COMITE OPERATIONNEL DES ELUS ET USAGERS DE LA RANCE ET DE LA COTE D'EMERAUDE

## CENTRE DE TRANSIT DE SEDIMENTS DE LA RANCE

ENQUETE PUBLIQUE UNIQUE

## RAPPORT D'ENQUETE

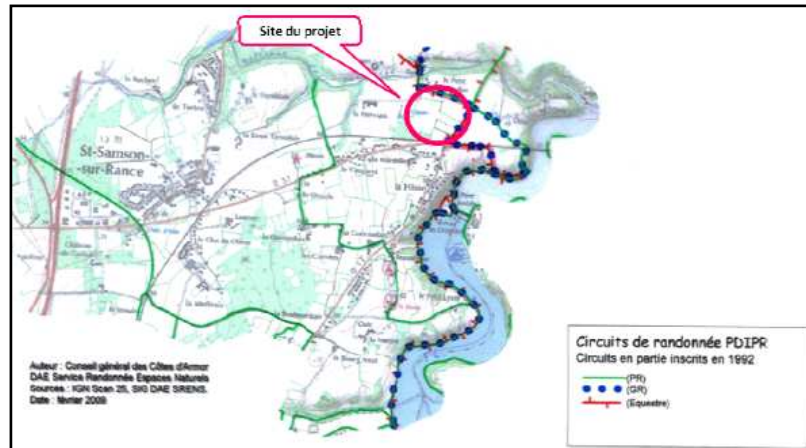
La pose de la barrière, devra tenir compte des accès aux parcelles. Il faudra s'assurer qu'il n'est pas indispensable de trouver une aire de stationnement pour compenser cette fermeture du chemin.

Le chemin communal va être fermé à la circulation par la pose d'une barrière en bordure de la RD 57. Cette demande de la CDNPS, prise en compte dans le projet, permet de répondre aux inquiétudes concernant le perré de la parcelle 288. (Cf. impact sur le milieu physique).

## **DIMENSIONNEMENT DES OUVRAGES AU REGARD DES PRECIPITATIONS**

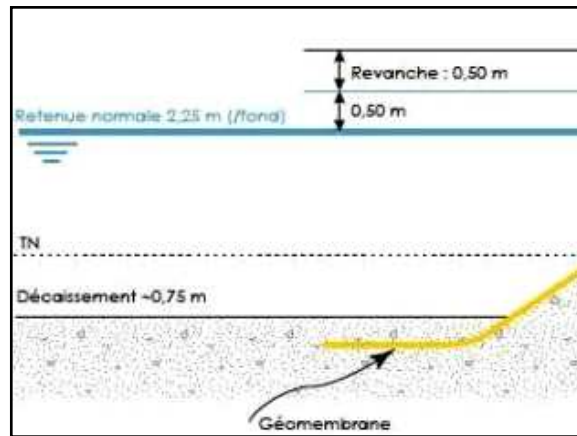
- Quelles sont la durée et la période de vidage des lagunes ? ORA.14
- Comment les lagunes pourront-elles recevoir en une fois 360000 m3 sans déborder alors que leur capacité sera de 100000 m3 ? REG.04
- En cas de panne de la pompe de refoulement ou de pluies importantes, quels sont les risques de débordement du bassin de clarification ? COU.08
- Au taux moyen de 4 volumes d'eau, ce sont 325 000 m3 qu'il faudra acheminer dans les bassins alors que leur capacité est de 100 000 m3. COU.13

Leur superficie utile de 47 298 m<sup>2</sup> permettra d'accueillir sur une hauteur dite normale de 2,25m, un volume d'environ 106 420 m<sup>3</sup> ce qui permet de répondre à la capacité annoncée de 100 000 m<sup>3</sup>. Il existe au dessus de ce niveau une marge de 50 cm pour accueillir les volumes complémentaires jusqu'au niveau 2,75 qualifié de hauteur maximale du niveau d'eau avant ressuyage.

En réponse à l'Ae, le Mo (annexe 1) présente une note de calcul relative au volume d'eau à stocker en cas d'intempérie exceptionnelle.

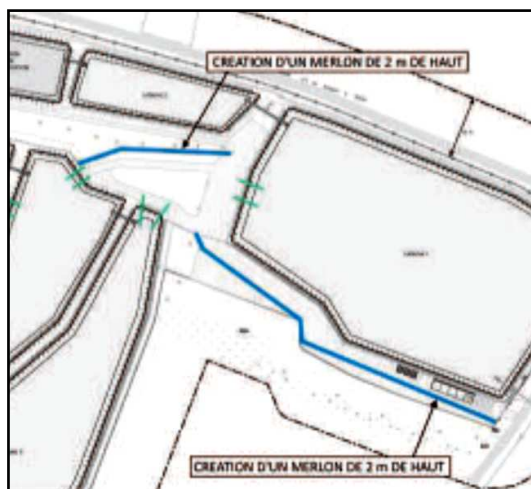
Les résultats indiquent que le point Z3 est conforme à la réglementation alors que les points localisés en Z1 et Z2 donnent des indications non conformes (émergence de + 8 et + 8,5 au lieu de + 6 et + 6,5)

Pour remédier à cette situation le Maître d'ouvrage confirme la réponse qu'il avait déjà fournie (réponse aux recommandations de l'Ae) selon laquelle afin de limiter l'impact sonore au près du village du Petit Châtelier les dispositions suivantes seraient mises en œuvre :

L'étude complémentaire ACOUSTIBEL présente un nouveau plan avec le positionnement des nouveaux merlons anti-bruit.

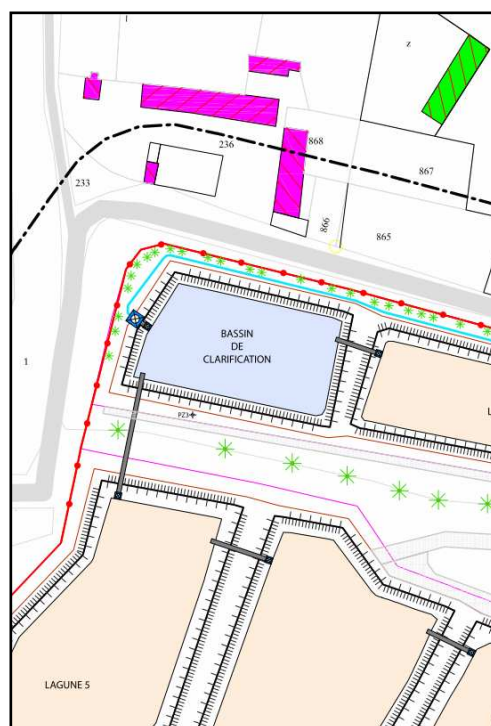
Nous avons pris note de la réponse du Mo : La disparition de la lagune 2 pourrait permettre d'envisager de donner une autre forme au bassin de clarification.

Ce bassin est le plus impactant visuellement depuis le 1<sup>er</sup> étage, or il ne s'agit pas d'un bassin d'agrément mais d'un simple ouvrage de retenue des eaux clarifiées avant leur pompage. Son entretien sera de type naturel. La topographie des lieux va nécessiter que la pompe soit implantée dans la partie basse de celui-ci. Son indispensable asservissement au niveau d'eau va générer un fonctionnement ponctuel mais éventuellement nocturne de cette pompe à proximité de la partie habitée (pas de mesures de nuit). Nous craignons que cette configuration participe à un double impact négatif (visuel et sonore).

Néanmoins les courbes A-A' et D-D' (présentées en plan) comparées aux courbes de niveau de la planche n°1, montrent que le terrain naturel actuel du bas de la lagune n°1 est à environ 34 m (NGF), alors que le niveau haut de la lagune n°6 (ou 5) située la plus basse, est à environ 31,50m.

Nous partageons l'avis du Mo selon lequel le bassin de clarification ne peut être positionné qu'à un niveau inférieur à celui des autres lagunes. Nous ne pouvons pas utiliser les plans de coupe joints au dossier, ceux-ci ne possèdent aucune côte. De même nous ne sommes pas chargés de faire des études.
